改善箇所説明図

コマツ YDP-WA138

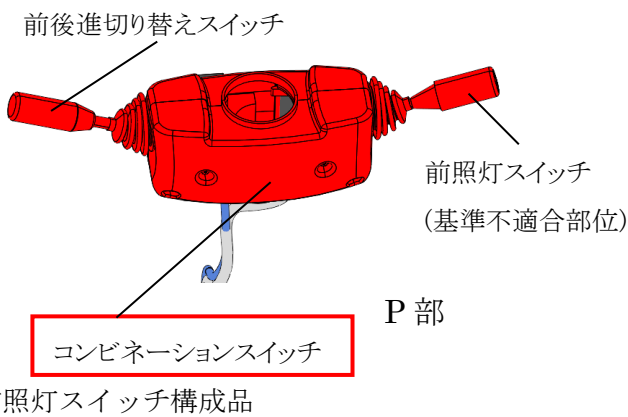
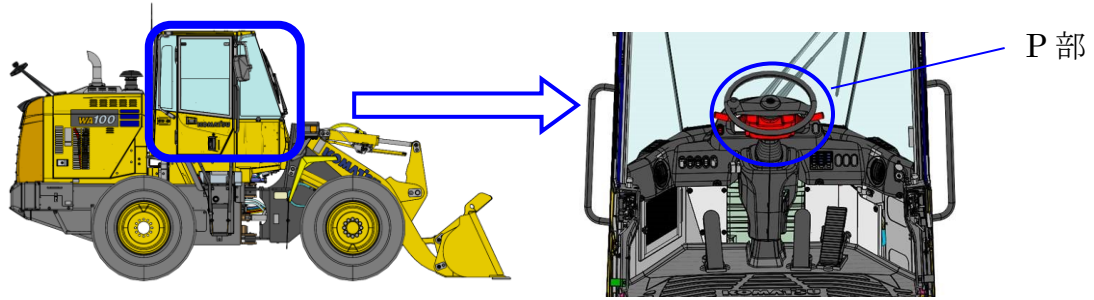
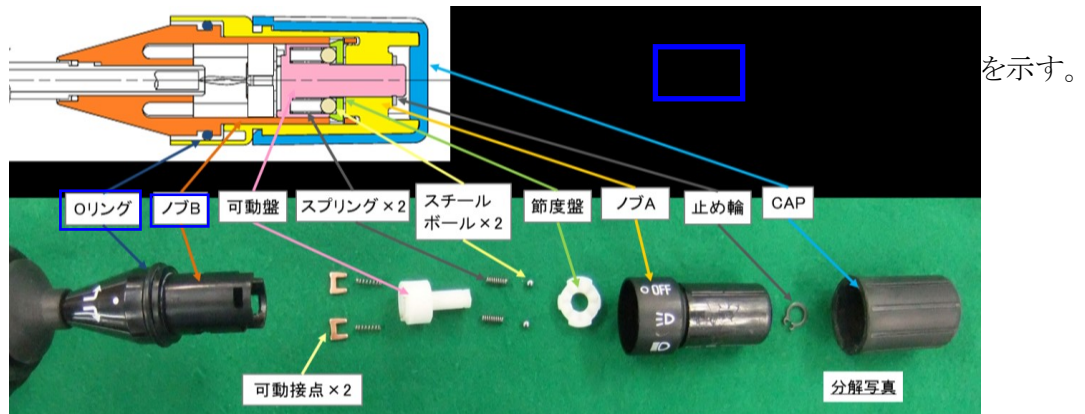
ショベル・ローダの前照灯スイッチにおいて、製造工程の指示が不適切なため、当該スイッチ構成図に正規と異なる材質のものが組み付けられている。そのため、当該スイッチの強度が不足し、繰り返し操作を行うと当該スイッチが破損して、最悪の場合、前照灯が点灯しなくなるおそれがある。

全車両、前照灯スイッチを含めたコンビネーションスイッチを正規品に交換する。

識別：交換したコンビネーションスイッチに識別の青ペイントを実施する。
